ENQUETE PUBLIQUE UNIQUE
PREALABLE A LA DECLARATION D'UTILITE PUBLIQUE ET D'URGENCE
DU PROJET DE DEVELOPPEMENT DU RESEAU DE TRANSPORT EN
COMMUN DE BREST METROPOLE « MON RESEAU GRANDIT »
EMPORTANT MISE EN COMPATIBILITE DU PLUI
SUR LE TERRITOIRE DES COMMUNES DE BREST METROPOLE

Enquête N°E22000157/35

Partie 1
RAPPORT D'ENQUETE

Fait à Brest, le 24 février 2023

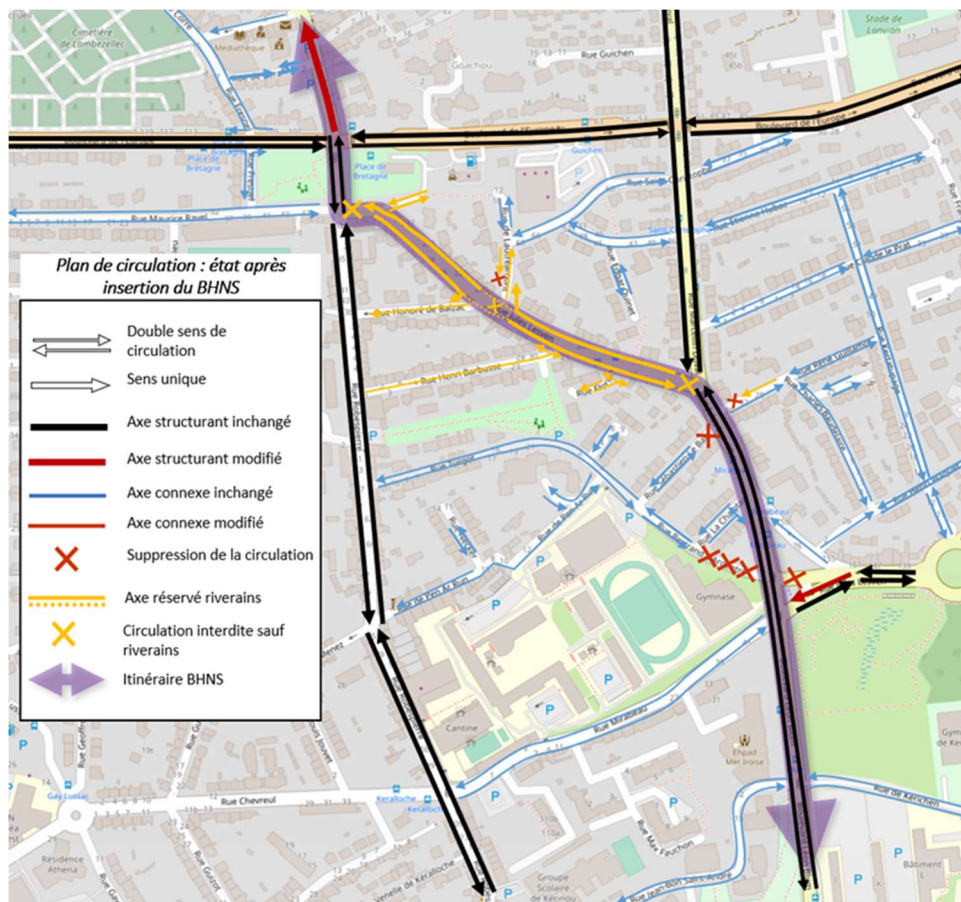
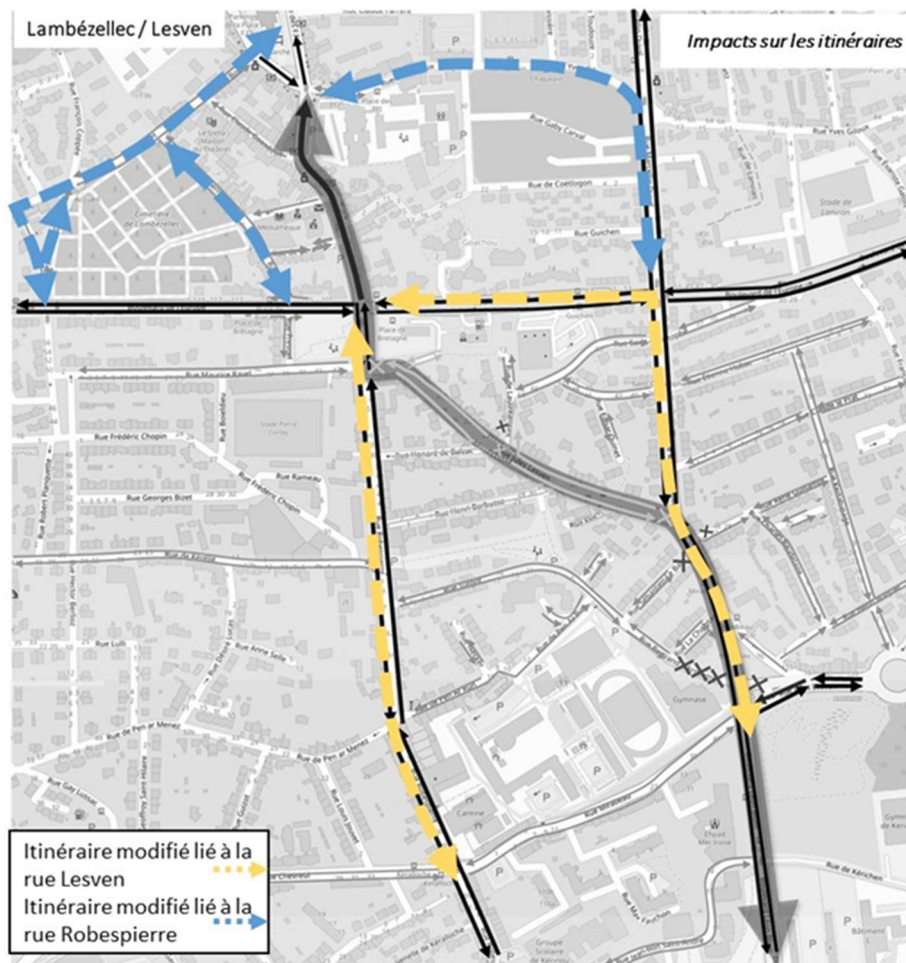
4.1 La quatrième observation considère qu'il serait souhaitable de rendre les rues Honoré de Balzac, Henry Barbusse et Lautréamont accessibles uniquement aux riverains, au même titre que la rue Jules Lesven. A défaut, lorsque des personnes non riveraines s'engageront dans la rue Henry Barbusse ou Honoré de Balzac (qui semble changer de sens de circulation), elles s'engageront forcément dans la rue Jules Lesven ;

5.1 La dernière observation demande en complément la même chose pour la rue Le Balp.

Les sens de circulation autorisés sur Lesven et le quartier sont précisés sur la carte suivante. Cette carte remplace la figure 33 du § 3.3.1.3 du volume H6 du dossier et est modifiée de la façon suivante :

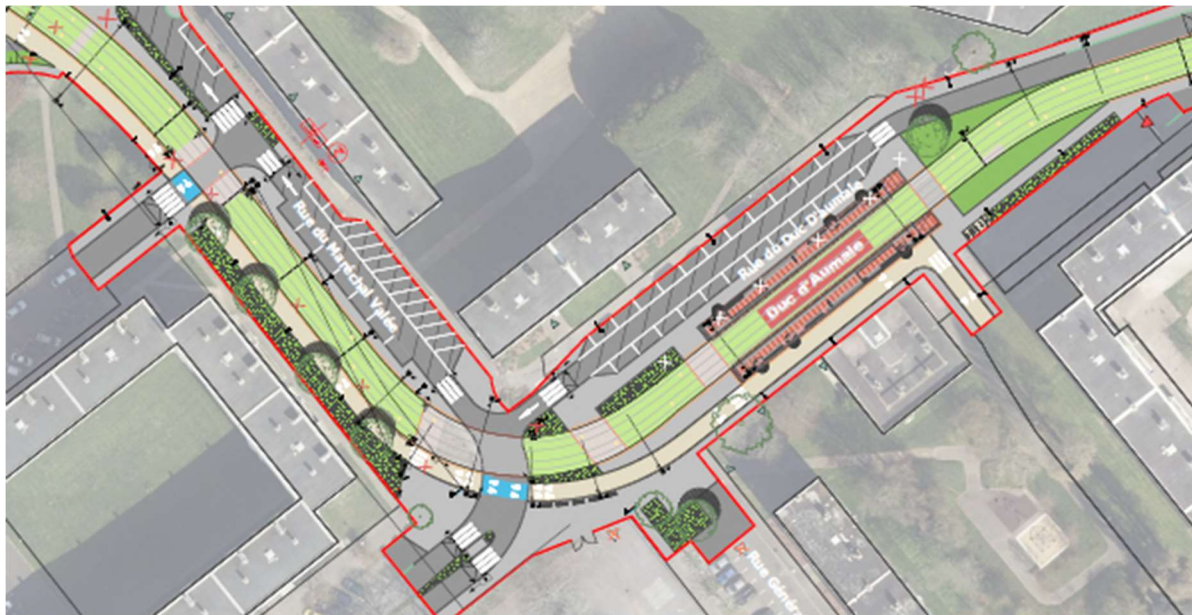
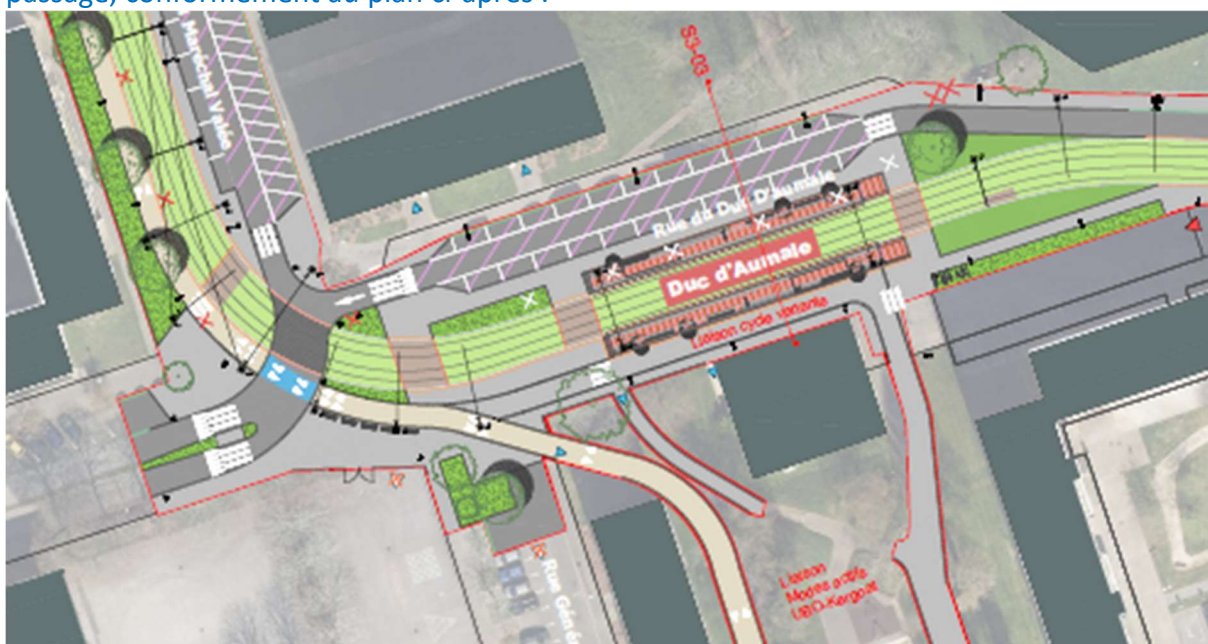
La figure 29 n’est pas cohérente avec la figure 223 au niveau de la rue Mathieu Donnart. Celle-ci constitue une liaison entre Kerinou et Saint Martin pour laquelle l’alternative mentionnée par Paul Doumer n’a aucun sens. En l’absence d’aménagement sur Donnart, l’alternative par Desmoulin et Kervern nécessiterait sur ces rues un « aménagement », au sens de la L228-2 du CDE, dans les deux sens, adapté au volume de trafic, de même que celle par Saint Pol Roux, Courcy, Péguy.

L’insertion des cycles qui est présentée dans la figure 67 de la notice explicative du dossier de DUP posait effectivement problème avec une cohabitation étroite et insécuritaire entre piétons et cycles, sur un itinéraire cheminant entre la station de tramway et l’immeuble (cf. Plan DUP ci-après) :

Ainsi, le projet a évolué en cours d'études, et l'itinéraire cycles a été réétudié afin d'éviter ce passage, conformément au plan ci-après :
